Modulo per la presentazione delle osservazioni per i piani/programmi/progetti sottoposti a procedimenti di valutazione ambientale di competenza statale

ID: ERP. PROC. (ID_VIP/IDMATTM): 10844

ALLEGATO alle OSSERVAZIONI all' IMPIANTO EOLICO denominato REMPILLO nel COMUNE di PITIGLIANO (GR). Composto da n. 5 immagini e n. 5 pagine

Immagine n. 5 Intervisibilità degli impianti eolici della provincia di Viterbo anche in quella di Grosseto, in particolare nel pitiglianese.

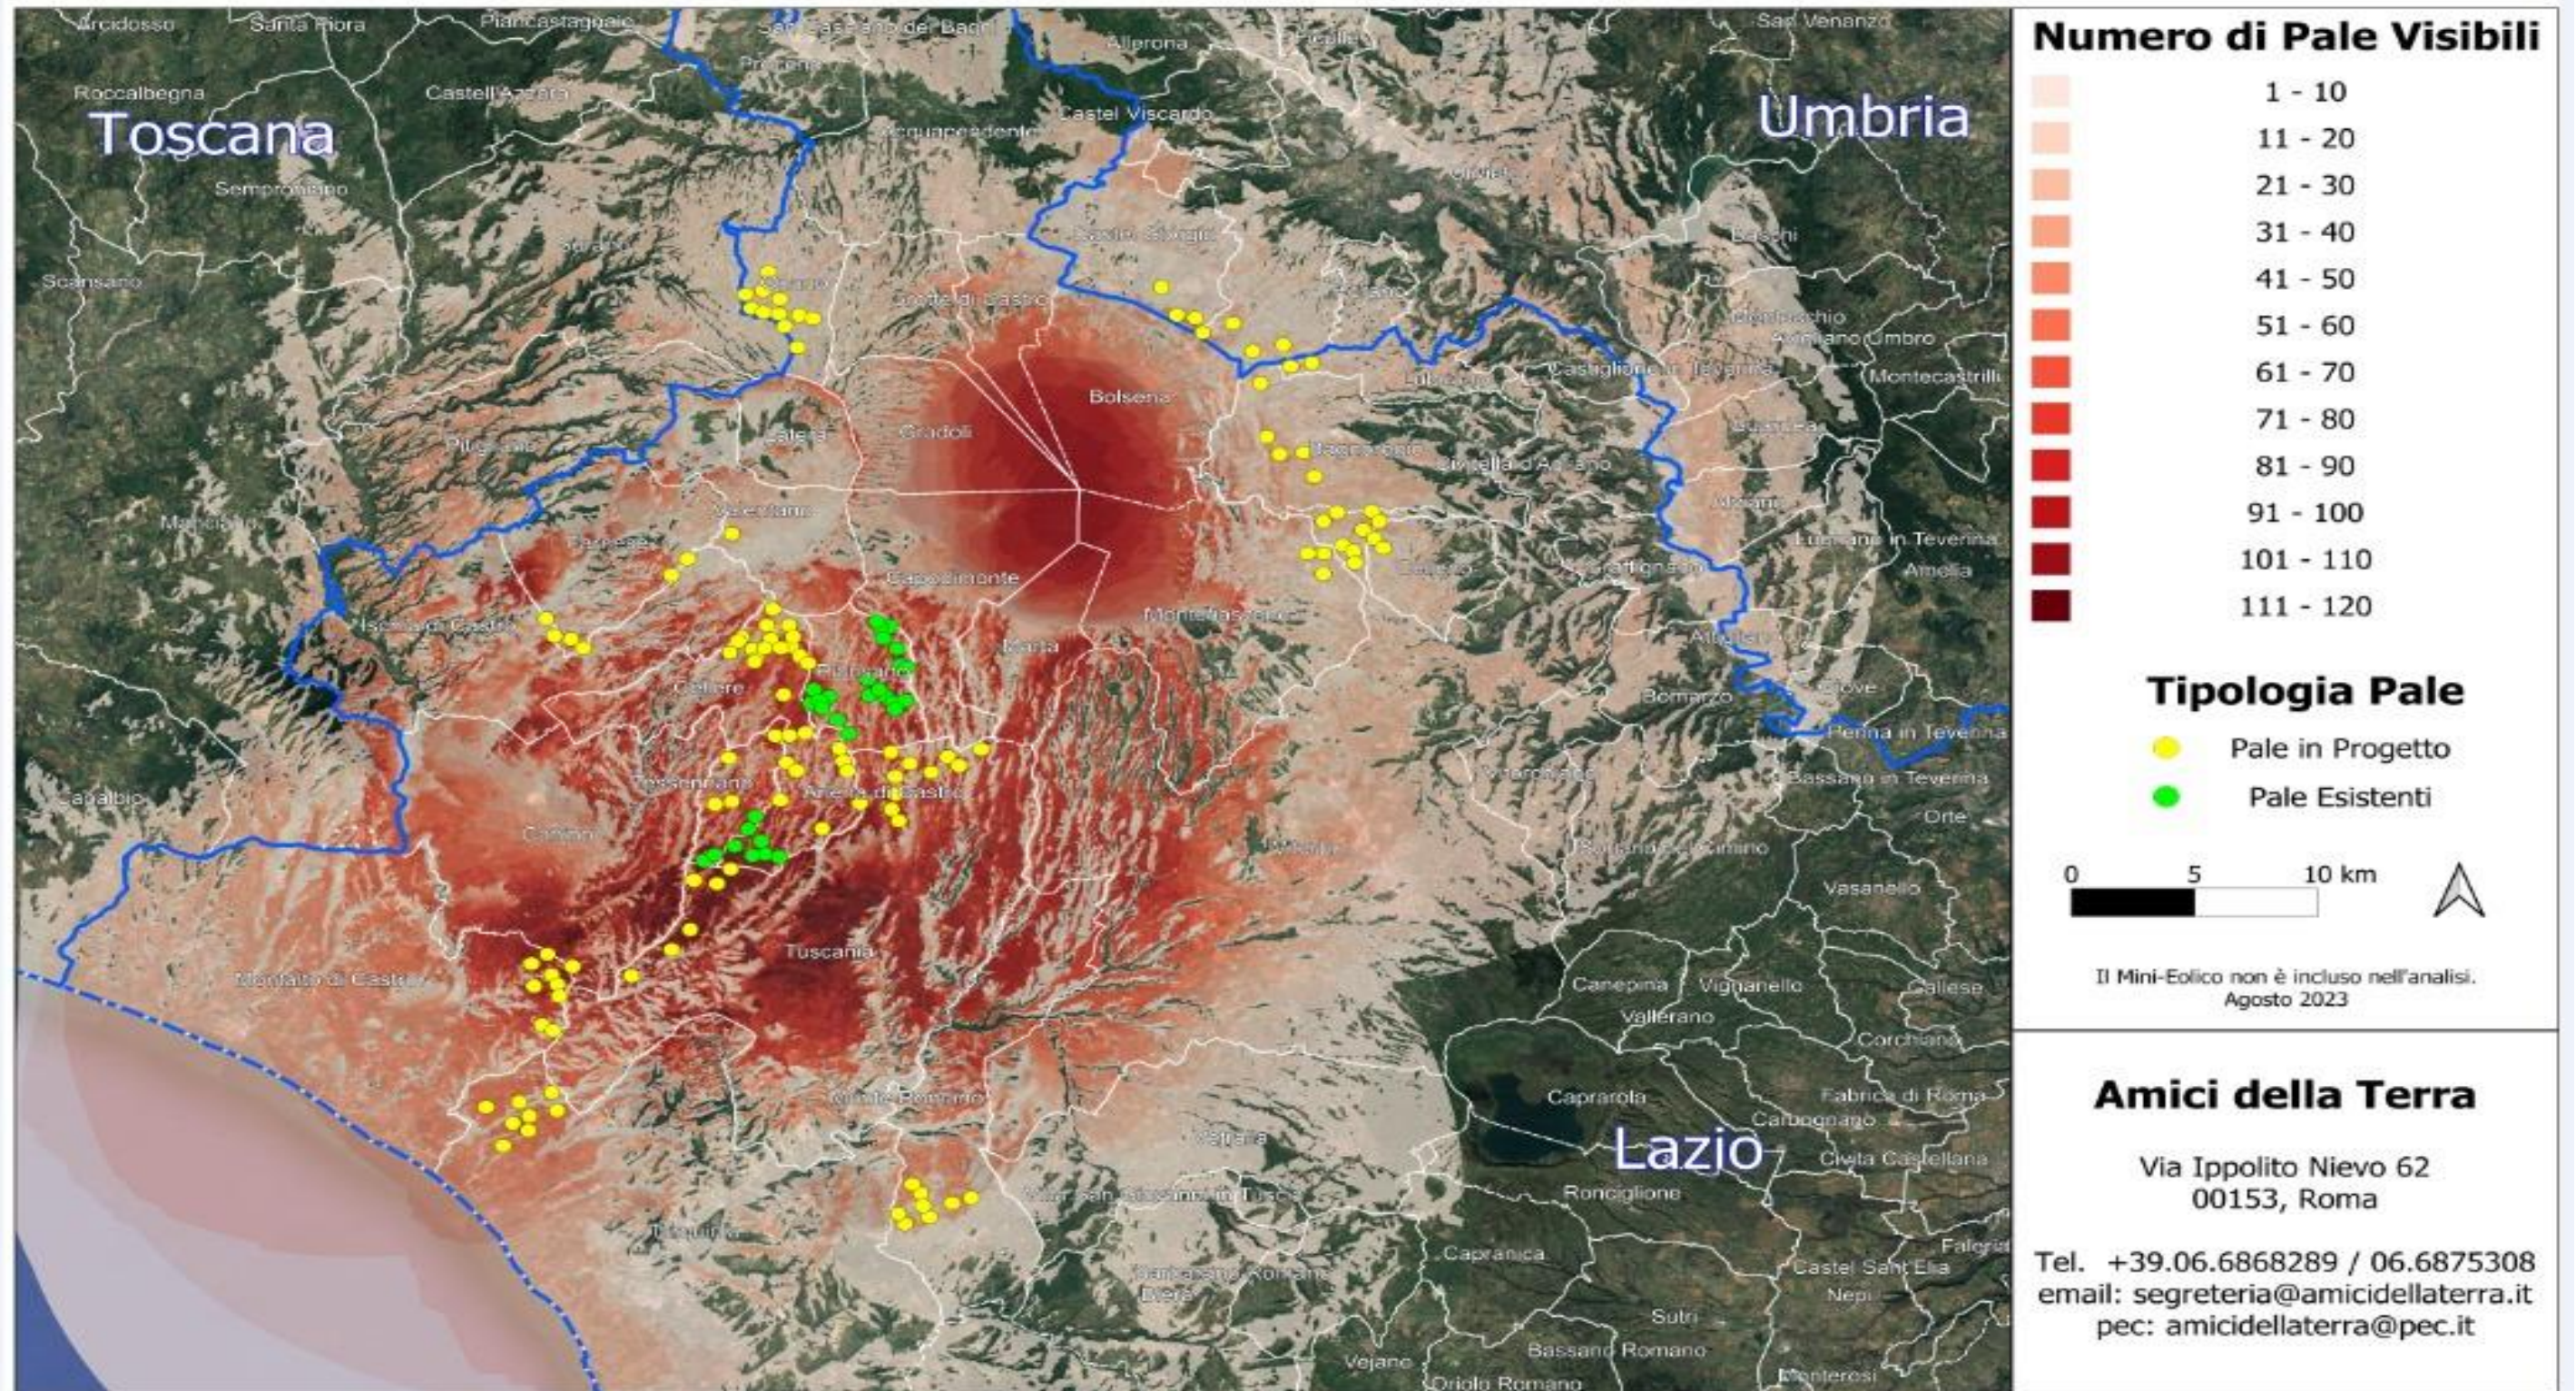
Quindi anche la Regione come Ente deputato dalla normativa nazionale a legiferare sulle aree idonee e non idonee si è espressa riguardo al fatto che abbia assolto ai doveri e alle quote stabilite dal PNIEC e in ambito regionale la provincia di Viterbo è stata quella con il più alto tasso di impianti FER tra tutte e quindi ormai satura ed il cumulo degli impianti FER installati, autorizzati e in progetto rappresenta una elevata criticità per la sostenibilità ambientale di ulteriori eventuali iniziative. L'impianto eolico “ Rempillo” pur essendo “esterno al confine provinciale e regionale ma nelle sue immediate vicinanze (a soli 100 metri i primi due aerogeneratori) oltre ad impattare sul territorio e sulle economie di tre Comuni del Lazio (Farnese, Valentano e Latera) si trova nelle fasce di rispetto dei Beni di notevole interesse pubblico come si è evidenziate nelle Osservazioni nn. 1 e 2 e crea anche degli impatti negativi anche sui beni naturalistici come verrà dettagliato nell'Osservazione n. 4. Inoltre andrebbe a sommarsi al già enorme cumulo di impianti eolici e fotovoltaici e geotermici che già creano una elevata criticità ambientale nella provincia di Viterbo e interferiscono anche con il territorio toscano come si può vedere dalle immagini nn. 4 e 5 dell'Allegato n. 1.
